当社原子力発電所における原子炉圧力容器に係わる疲労評価結果の一部誤りについて

原子炉圧力容器（以下、「RPV」という。）の低サイクル疲労評価において、評価に用いている計算ソフト（EVASt）のプログラムに一部誤りがあり、同様の計算ソフトを用いて評価を実施した当社原子力発電所の評価にも影響がある可能性があることを委託先より報告を受けた。

図1 停止事象の事象分割イメージ

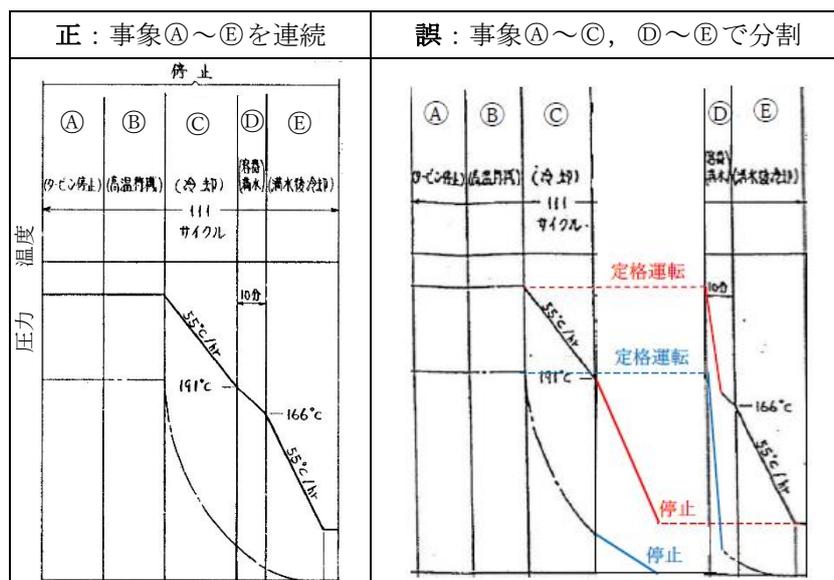
a. 停止事象の事象分割誤り

供用状態A、Bの疲労評価において、熱サイクル上の全時点の一次+二次+ピーク応力を計算する際に、本来連続するものとして定義すべき停止事象（A～E）がA～CとD～Eで分割して定義され、Cで停止した後、Dにおいて定格運転から再開されることで、定格運転から停止に至る経路が2回繰り返される（朱記の経路が追加される）こととなっていた。

図2 特別な事象の誤った回数設定イメージ

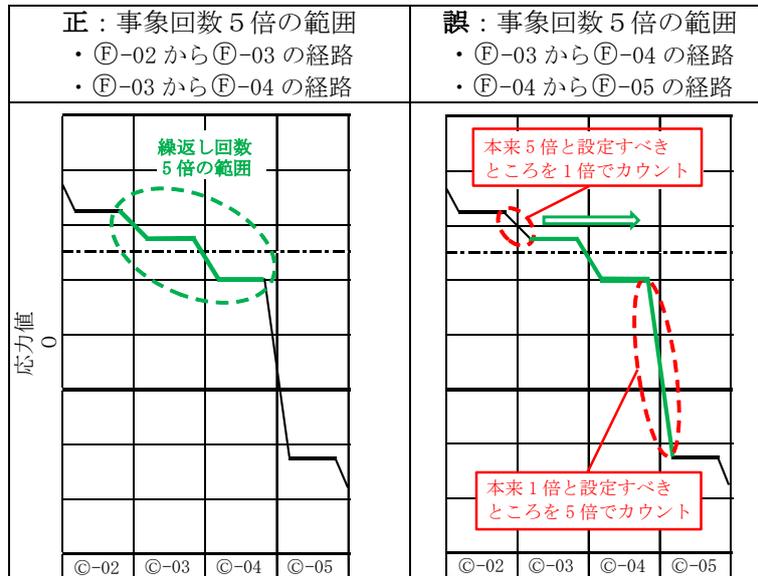
b. 停止事象のうち、特定な事象の誤った回数設定

1回の停止事象⑥につき5回（5倍）の原子炉注水を想定するケースにおいて、プログラムの一部が欠落していたことにより、本来設定すべき範囲と異なる範囲が5倍されることとなっていた。

図3 起動事象回数の過大評価イメージ

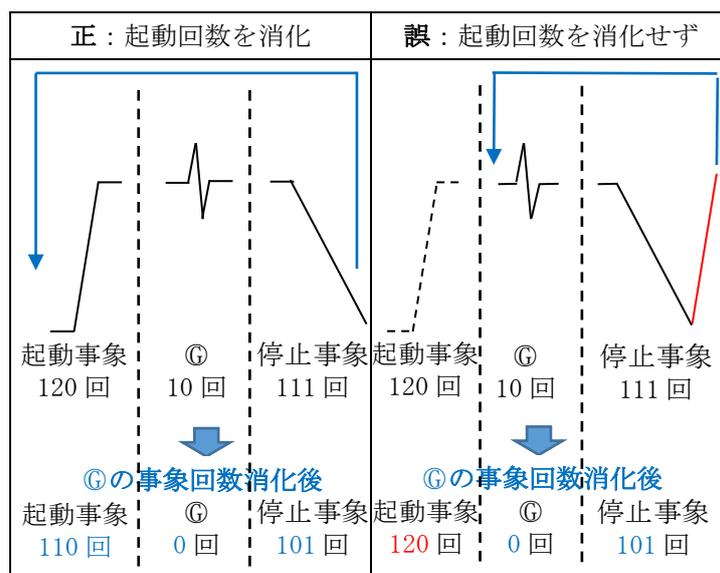
c. 起動事象回数の過大評価

起動停止が関係する組合せのピーク応力差の回数設定において、停止事象後に定格運転に戻るように設定されていたことから、応力差が大きくなる経路が過大にカウントされることとなっていた。
